SUPERINTENDENCIA DE INDUSTRIA Y COMERCIO	
RAD: 11-67280- -8	**FECHA**: 2013-07-31 12:19:04
DEP: 2020 DIRECCION DE NUEVAS CREACIONES	**EVE:** 1 REGISTRO/DEPOSITO/CONCESION/DEPOSITO
TRA: 2 PATENTES DE INVENCION	**FOLIOS**: 8
ACT: 519 PRESENTACION

Asunto: Radicación: 11-67280- -8
Trámite: 2
Evento: 1
Actuación: 519
Oficio: 14064
Folios: 8

Como resultado del Examen de Fondo realizado, con fundamento en el Artículo 45 de la Decisión 486 de la Comisión de la Comunidad Andina, se comunica:

Título de la solicitud: “Sistema de resistencia de flujo variable con estructura que induce la circulación en la misma para resistir variablemente el flujo en un pozo subterráneo”

Figura 3 del documento D1

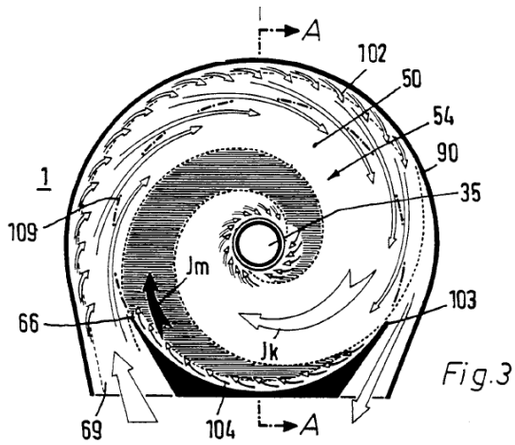
Características esenciales	D1
Un sistema de resistencia de flujo variable para usar en un pozo subterráneo que comprende:	Es el objeto de la invención mejorar los separadores comunes de una cámara de vórtice, y que la separación en las cámaras de vórtices mejoren con la disminución de la resistencia al flujo, y una mejor separación se consigue mediante una disminución de volumen de los sistemas de cámara de múltiples. (Col. 1, líneas 37 a 41)
una cámara de flujo a través de la cual fluye una composición fluida	
La cámara tiene al menos una entrada, una salida.	Cámara de vórtice, que se extiende desde las paredes de los extremos uno hacia el otro, y conectado a una salida de gas limpio y provisto de una toma de corriente en expansión, mientras que un dispositivo de guía está dispuesta entre los extremos internos de las entradas.(Col. 1, líneas 20 a 23)
Al menos una estructura que impide un cambio del flujo circular de la composición fluida alrededor de la salida a flujo radial hacía la salida.	Es una ventaja especial que el flujo principal se vea afectado por el borde de flujo 103 debido a la curvatura helicoidal de la carcasa de cilindro 48. Como resultado, una parte del flujo principal de alta energía pasa a lo largo de borde de flujo 103 hacia el remolino 54, logrando también un impulso de flujo de conducción en la carcasa 52 de la cámara de vórtice 50.(Col 4, líneas 28 a 33, Fig. 3)

En virtud de lo anterior, la reivindicación 1 carece de novedad, ya que el documento D1 anticipa un sistema de resistencia de flujo que consta de una cámara, y en donde dicha cámara está conectada con una entrada y una salida del flujo, y que además en su interior hay medios que permiten alterar el flujo de tal forma que promueva el flujo radial hacia la salida.

- Reivindicación 2: La presencia del fluido a través de la cámara se evidencia en la figura 3 del documento D1.

- Reivindicaciones 5 a 7: El documento D1 anticipa la presencia de un agujero de salida, y configuración geométrica a modo de aleta o borde sobresaliente que se proyecta en una de las paredes de la cámara, y que genera el efecto técnico de incidir directamente sobre la dirección de salida del flujo (Col 4, líneas 28 a 33, Fig. 3)

- Reivindicaciones 19 y 21: El documento D1 anticipa la presencia de un agujero de salida, y configuración geométrica a modo de aleta o borde sobresaliente que se proyecta en una de las paredes de la cámara, y que genera el efecto técnico de incidir directamente sobre la dirección de salida del flujo (Col 4, líneas 28 a 33, Fig. 3).

Figuras 22 a 24 del documento D1

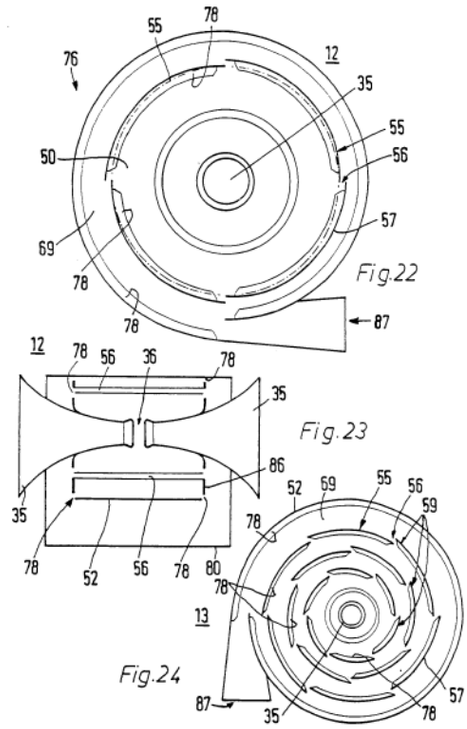
Características esenciales	**D1**
Un sistema de resistencia de flujo variable para el uso en un pozo subterráneo, el sistema comprende:	Es el objeto de la invención mejorar los separadores comunes de una cámara de vórtice, y que la separación en las cámaras de vórtices mejoren con la disminución de la resistencia al flujo, y una mejor separación se consigue mediante una disminución de volumen de los sistemas de cámara de múltiples.(Col. 1, líneas 37 a 41)
un dispositivo de selección de la vía de flujo que selecciona a través de cuál de las múltiples vías de flujo fluirá una mayor parte del fluido desde el dispositivo en base a una relación del fluido deseado al fluido indeseado en una composición fluida;	Cámara de vórtice, que se extiende desde las paredes de los extremos uno hacia el otro, y conectado a una salida de gas limpio y provisto de una toma de corriente en expansión, mientras que un dispositivo de guía está dispuesta entre los extremos internos de las entradas.(Col. 1, líneas 20 a 23) Las figuras. 22 y 23 muestran un separador cámara de vórtice 12, construido como un separador directa espiral 76 para gas crudo, admite un vórtice en la cámara 50 a través de la entrada de gas en bruto 87 a través de varias divisiones de entrada tangencial 56. (Col. 7, líneas 1 a 4, Figs. 22 a 24)

y una cámara de flujo que tiene una salida, una primera entrada conectada a la primera de las vía de flujo, una segunda entrada conectada a la segunda de las vía de flujo	Es una ventaja especial que el flujo principal se vea afectado por el borde de flujo 103 debido a la curvatura helicoidal de la carcasa de cilindro 48. Como resultado, una parte del flujo principal de alta energía pasa a lo largo de borde de flujo 103 hacia el remolino 54, logrando también un impulso de flujo de conducción en la carcasa 52 de la cámara de vórtice 50.(Col 4, líneas 28 a 33, Fig. 3)
y al menos una estructura que impide el flujo radial de la composición fluida desde la segunda entrada a la salida más que de flujo radial de la composición fluida de la primera entrada a la salida.
